REPÚBLICA DE PANAMÁ
MINISTERIO DE AMBIENTE

RESOLUCIÓN No. DEIA-IAM- 034 **-2024**
De 08 **de** Octubre **de 2024.**

Por la cual se resuelve la solicitud de modificación del Estudio de Impacto Ambiental (EsIA), categoría II, del proyecto denominado **BUENAVENTURA OESTE FASE 2,** cuyo promotor es: **HACIENDA SANTA MÓNICA, S.A.**, aprobado mediante Resolución No. DEIA-IA-076-2023 del 25 de octubre de 2023.

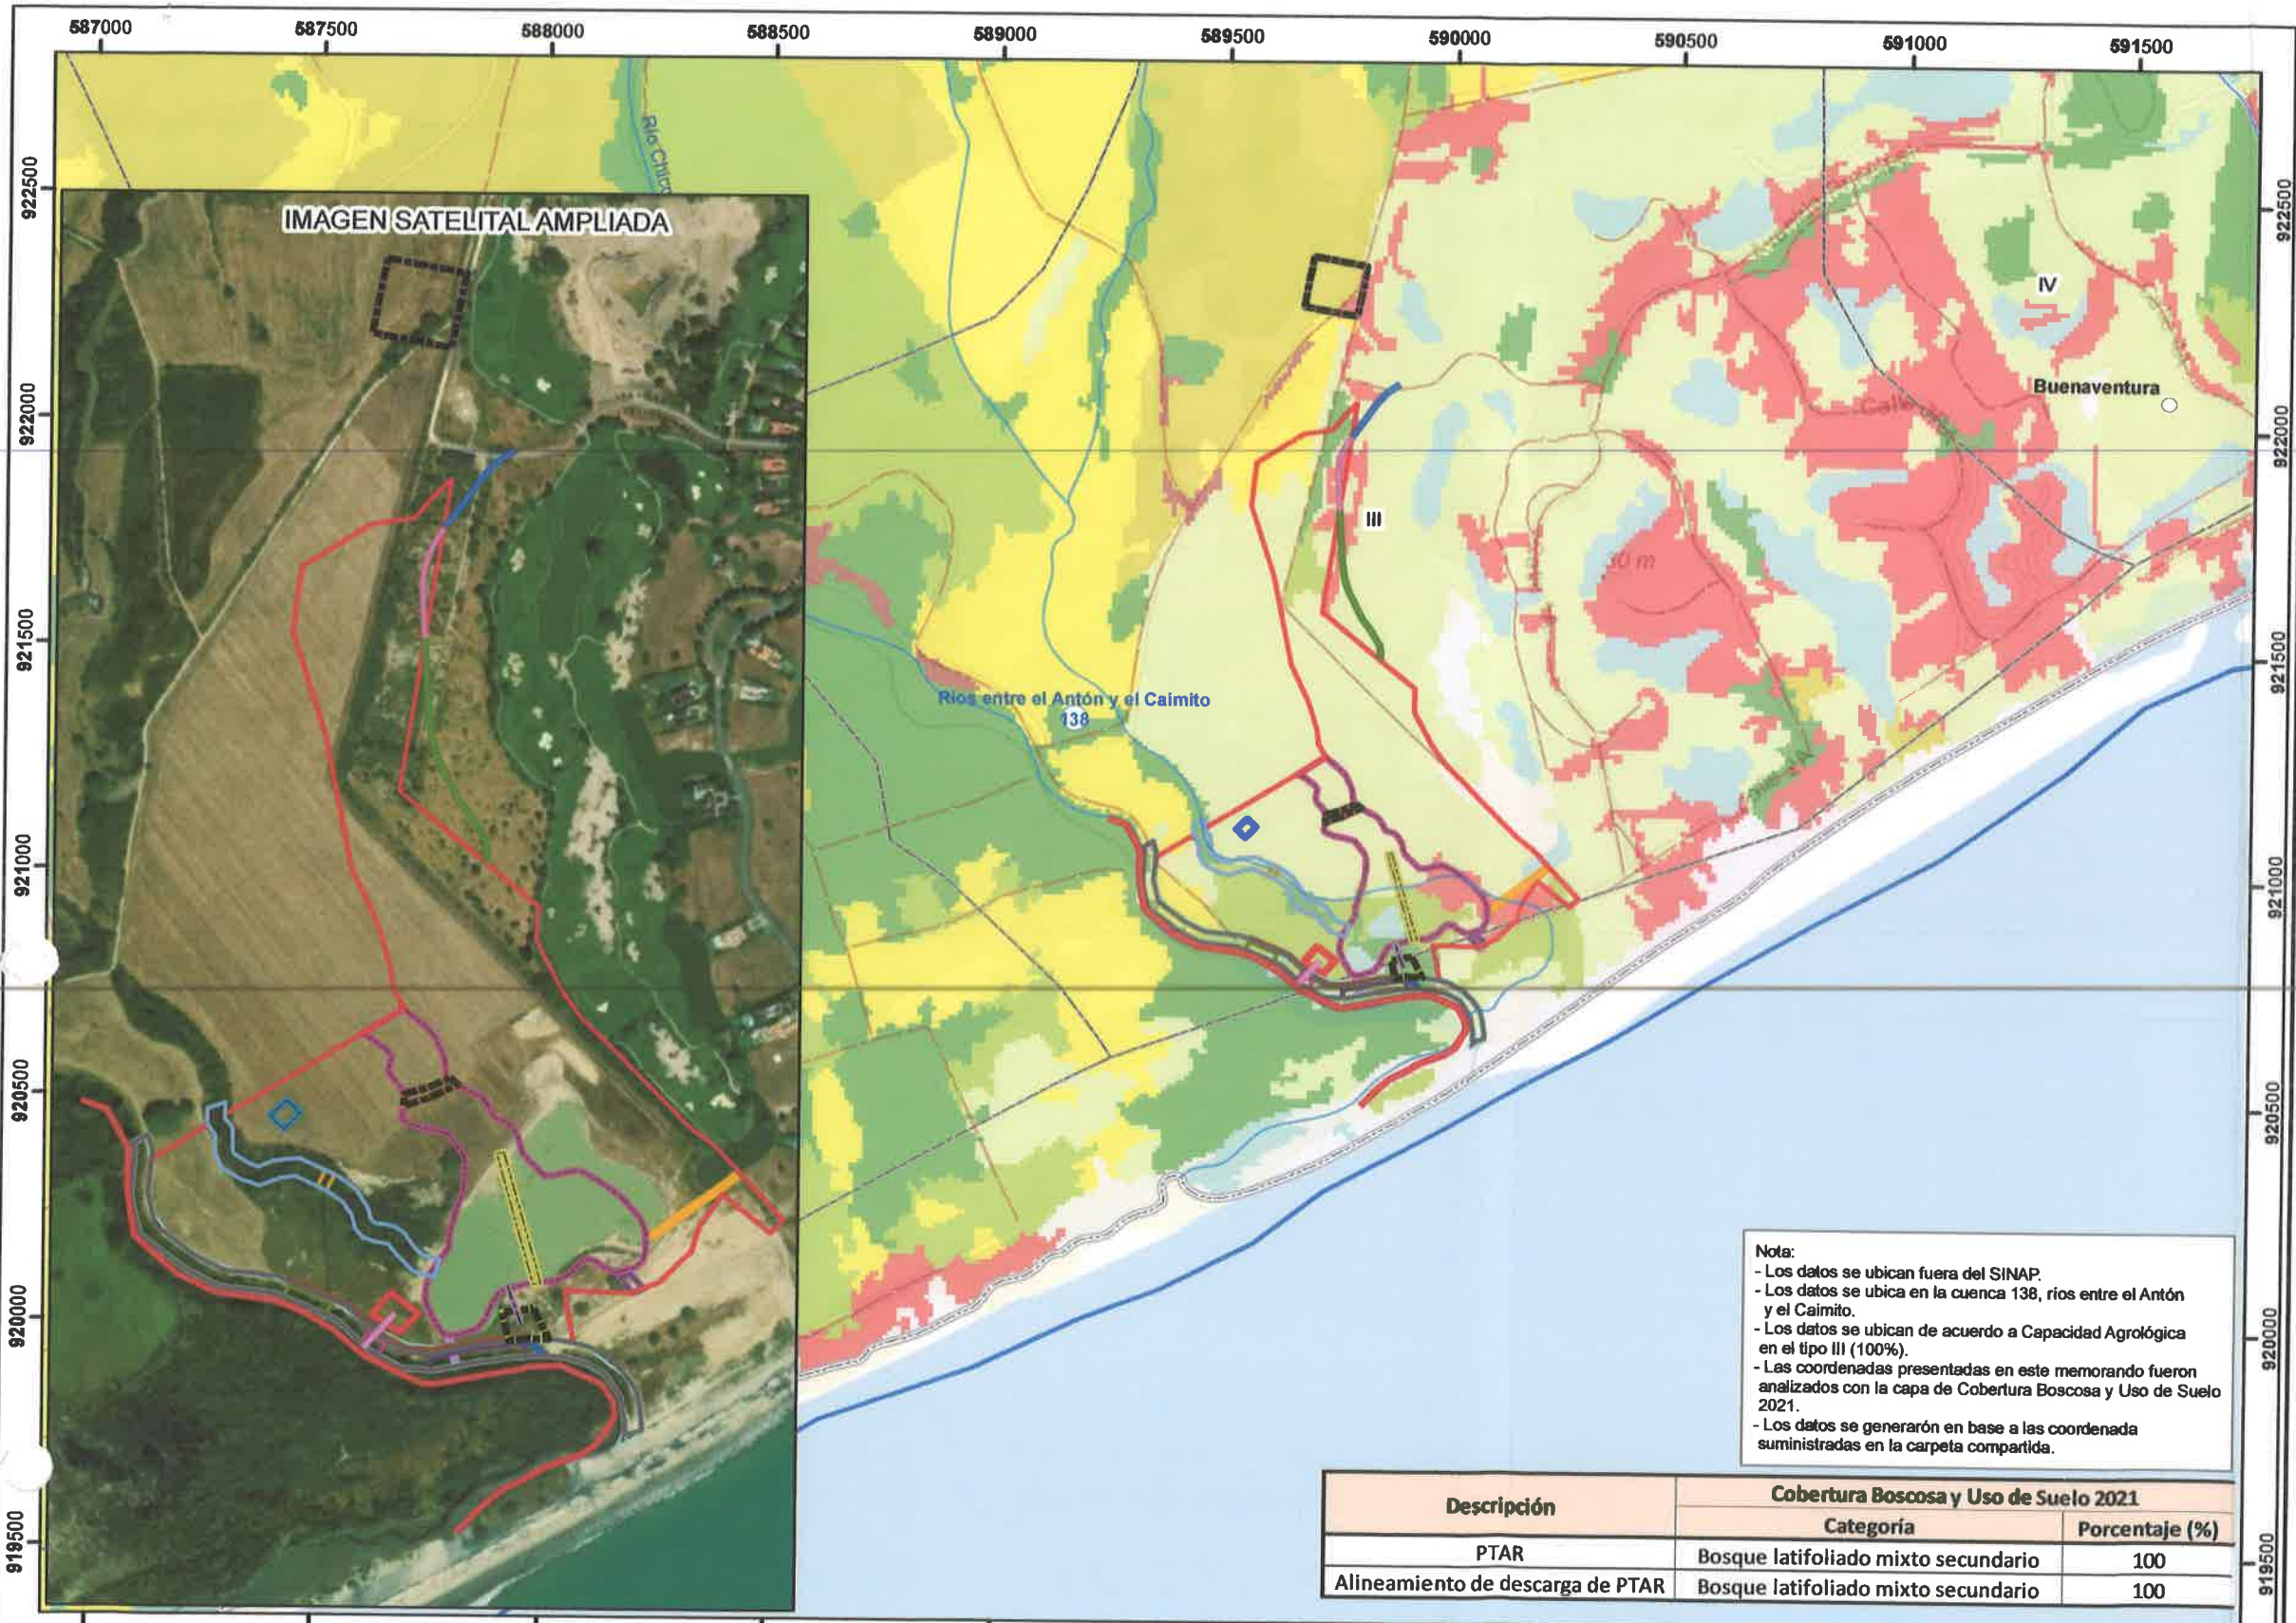
En atención al memorando- **DEEIA-0554-2108-2024**-Seguimiento-DEEIA-0557-2308-2023, donde solicita generar una cartografía con las coordenadas aprobadas del polígono del Estudio vs las que se van a modificar de la PTAR y alineamiento del proyecto, correspondiente al Estudio de Impacto Ambiental, categoría II, denominado "BUENAVENTURA OESTE FASE 2", cuyo promotor es HACIENDA SANTA MÓNICA, S.A., le informamos que con los datos proporcionados se determinó lo siguiente:

Nota:
- Los datos se ubican fuera del SINAP.
- Los datos se ubica en la cuenca 138, ríos entre el Antón y el Caimito.
- Los datos se ubican de acuerdo a Capacidad Agrológica en el tipo III (100%).
- Las coordenadas presentadas en este memorando fueron analizados con la capa de Cobertura Boscosa y Uso de Suelo 2021.
- Los datos se generarón en base a las coordenada suministradas en la carpeta compartida.

UTM WGS-84		
POLIGONO DE PTAR		
1	589917.08	920823.604
2	589939.79	920777.873
3	589911.176	920778.638
4	589881.647	920775.662
5	589870.938	920816.638

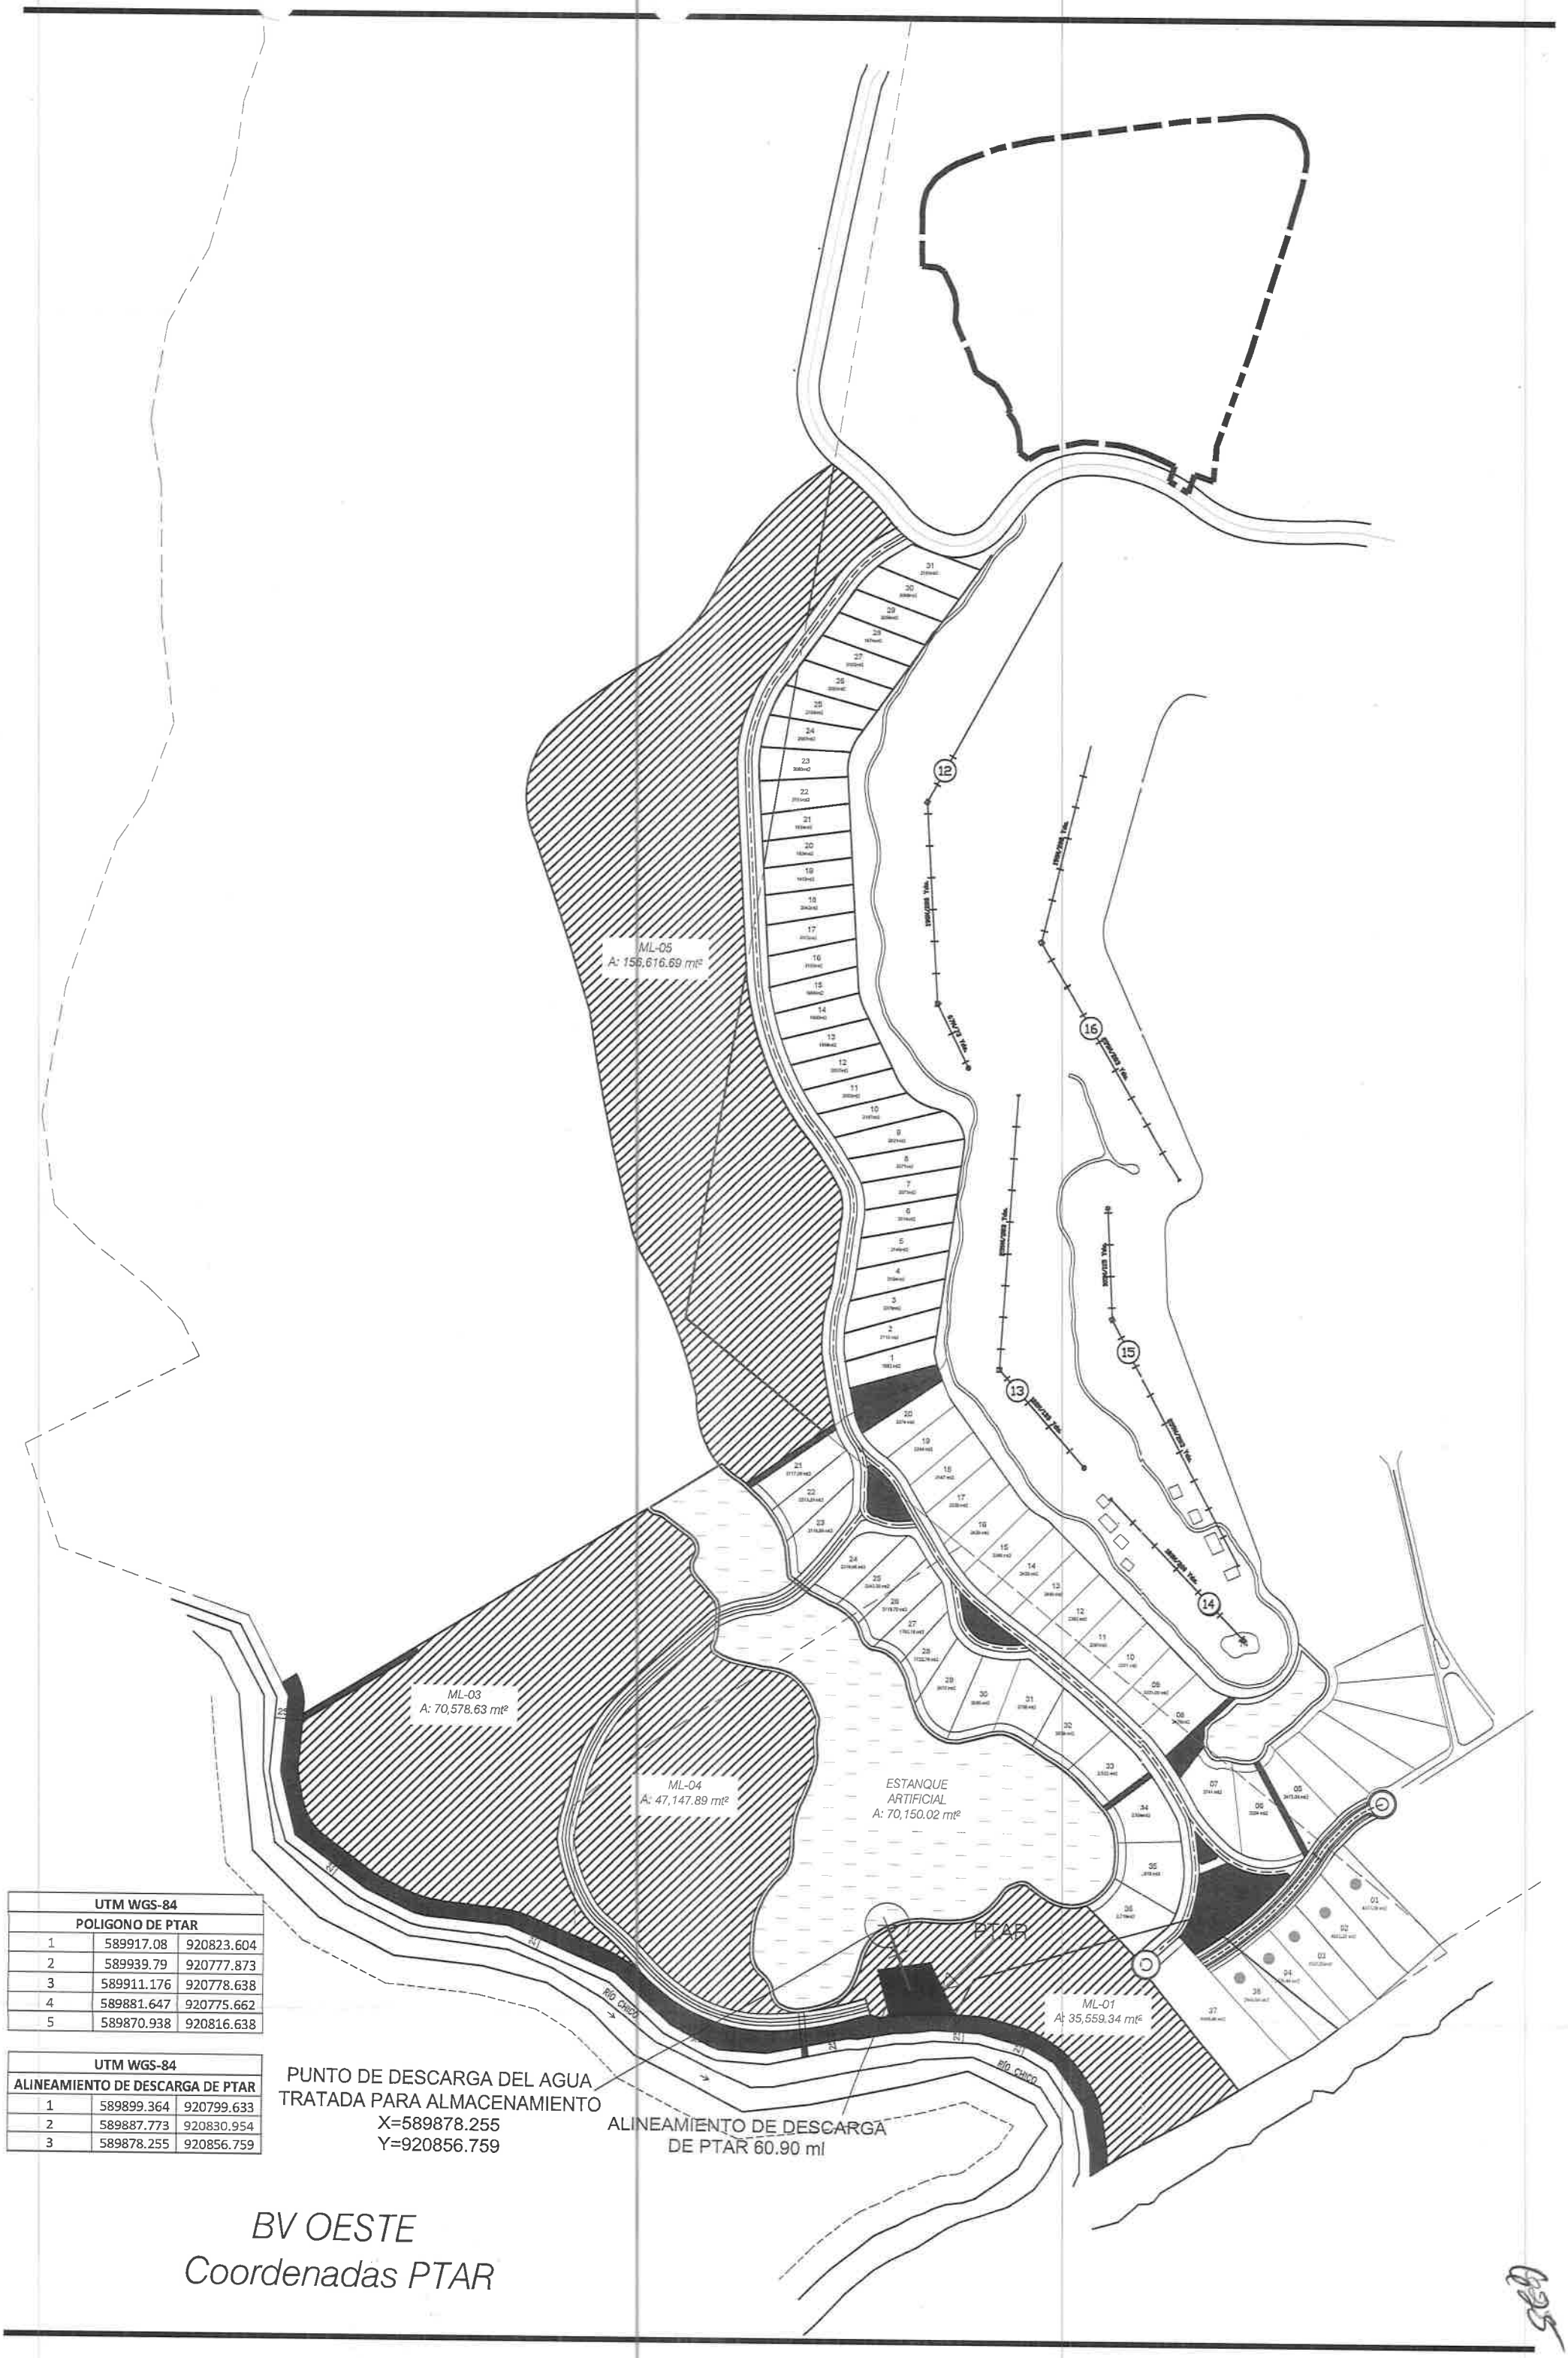
5. DESCRIPCIÓN DE LA MODIFICACIÓN A REALIZAR COMPARÁNDOLA CON EL ALCANCE DEL ESTUDIO DE IMPACTO AMBIENTAL APROBADO:

Conforme se narró en el estudio aprobado y en la respuesta a la primera ampliación de información, estas aguas residuales una vez tratadas serían descargadas en el río Chico, en las coordenadas WSG 84: 589676.11N 920773.53E, y para su traslado hasta este cuerpo de agua se requería la intervención de 70.87 metros lineales de terreno para la instalación de la tubería que conduciría estas aguas, adicionalmente para la instalación de este ducto o tubería se iba a requerir de una pequeña intervención en una estrecha franja de mangle en la berma del río que alcanza aproximadamente 3 metros de ancho, luego un segmento que presenta vegetación típica del Bosque Seco Tropical, que alcanza aproximadamente 25 m de longitud, y luego un sector intervenido, en vista de que hay un camino de tierra utilizado por tractores agrícolas, y pajonales remanentes de la actividad de cultivo de arroz, que alcanza otros 37m de longitud para completar el recorrido del alineamiento de la tubería de descarga y que en la actualidad se mantiene totalmente despejado, y abarca aproximadamente 7.4m2 de dicha superficie. A pesar de que se había indicado que entre los arbustos de mangle se estaría conduciendo la tubería para evitar el corte de alguno de estos ejemplares, igual se iba a requerir el paso a través de este ecosistema, alternativa que con el cambio de ubicación de la PTAR será totalmente eliminada.

Ver plano de la modificación propuesta en la página siguiente.

La modificación propuesta consiste en el traslado del sitio que originalmente se diseñó y sometió a aprobación de la Planta de Tratamiento de Aguas Residuales (PTAR) del proyecto que sería ubicada en las siguientes coordenadas WGS 84: 589714.88N 920813.98E, a otro sitio dentro de la huella aprobada en la misma Finca No 30295859 con código de ubicación No 2103 perteneciente a la empresa promotora.

Esta modificación se propone luego de la verificación por parte del equipo de diseño que constató que se requiere acortar 250 metros el recorrido de la tubería sanitaria enterrada desde 3.50 m hasta los 6.00 m, no sólo por el ahorro en la inversión que representa, sino que a su vez se interfería con la tubería que conduce el agua desde el estanque artificial hasta el río Chico, y también debido a que resultará un poco riesgoso el trabajo de excavación y colocación de la tubería en la sección del recorrido que pasa entre el estanque artificial y el río, ubicados en cada lado a pocos metros.
